ITINERARIO NAPOLI – BARI RADDOPPIO TRATTA CANCELLO-BENEVENTO II LOTTO FUNZIONALE FRASSO TELESINO – VITULANO 1° LOTTO FUNZIONALE FRASSO TELESINO – TELESE

Relazione Tecnica Perizia Differenziale. Variante NV07 Ordinanza 36

NV07 – Spostamento della strada di emergenza al km 23+243

NV07 – STRADA DI EMERGENZA AREA SICUREZZA FA03 AL KM 23+243

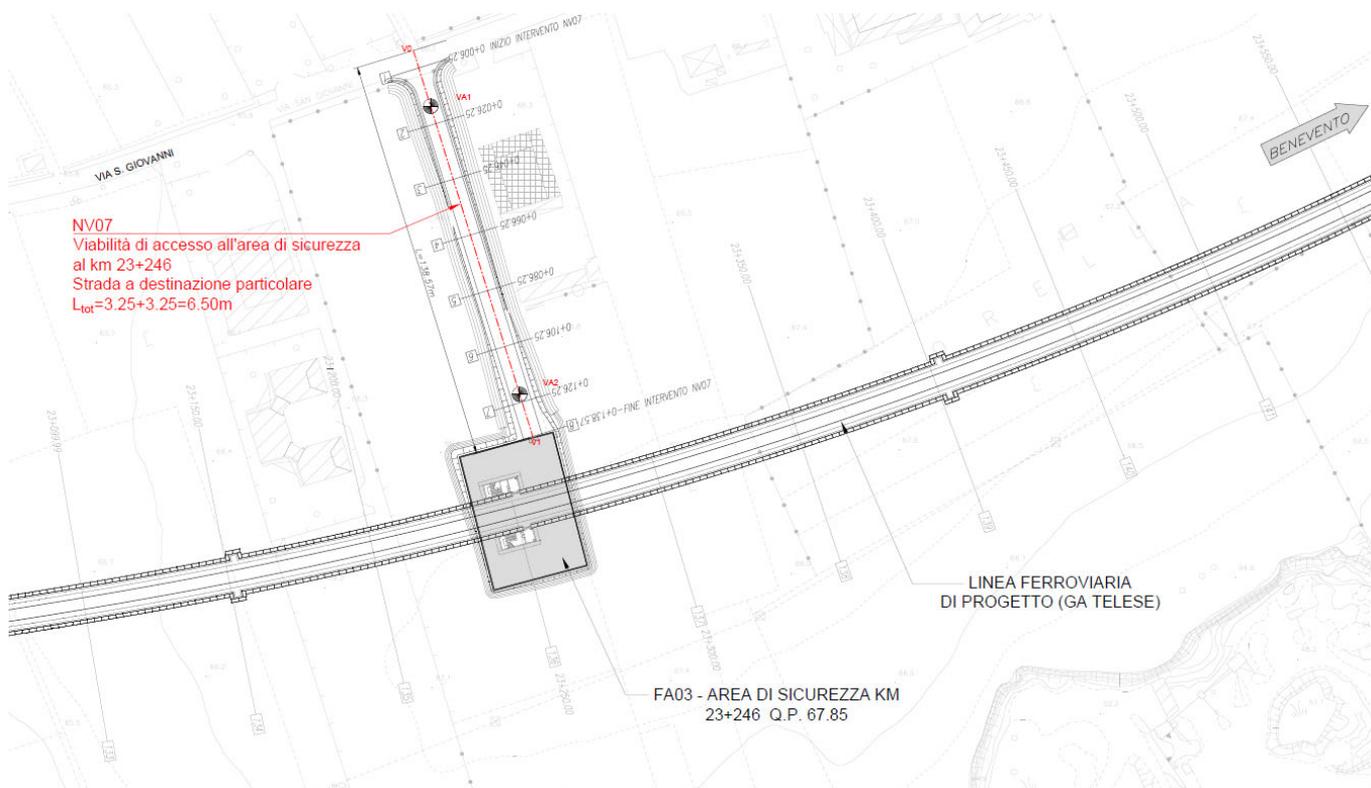
Il PD prevedeva un collegamento stradale tra l'area di sicurezza FA03 al km 23+246 e la strada pubblica via S. Giovanni.

STRALCIO DEL PE NV07

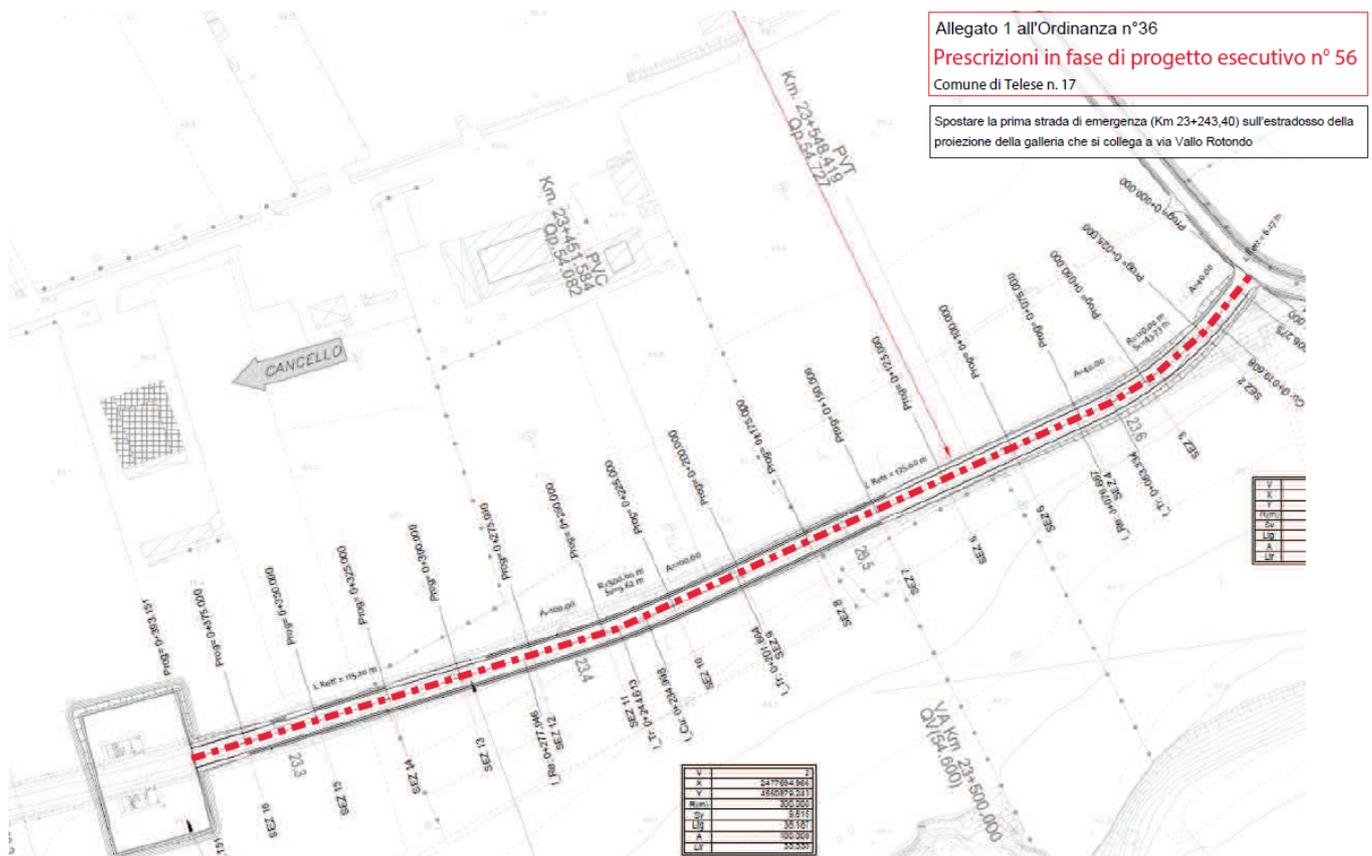
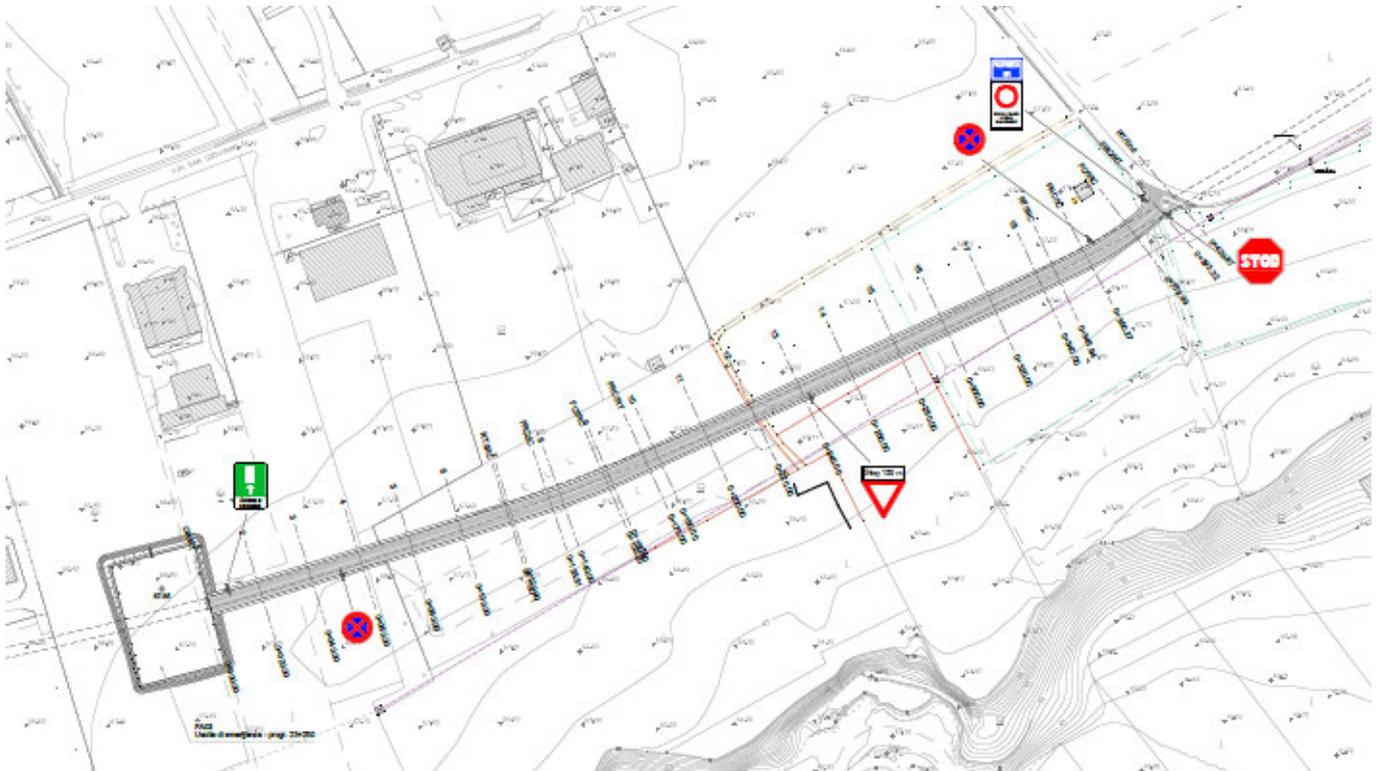
L'Ordinanza 36, prescrizione n. 56 (Comune di Telese n. 17) ha prescritto di spostare il collegamento sull'estradosso della galleria con accesso da via Vallo Rotondo:

Il nuovo collegamento avrà la stessa sezione tipo con larghezza della piattaforma di 5.50 m (due corsie da 2.75 m) e sarà sviluppato sull'area di sedime della galleria GA02 fino all'intersezione con via Vallo Rotondo.
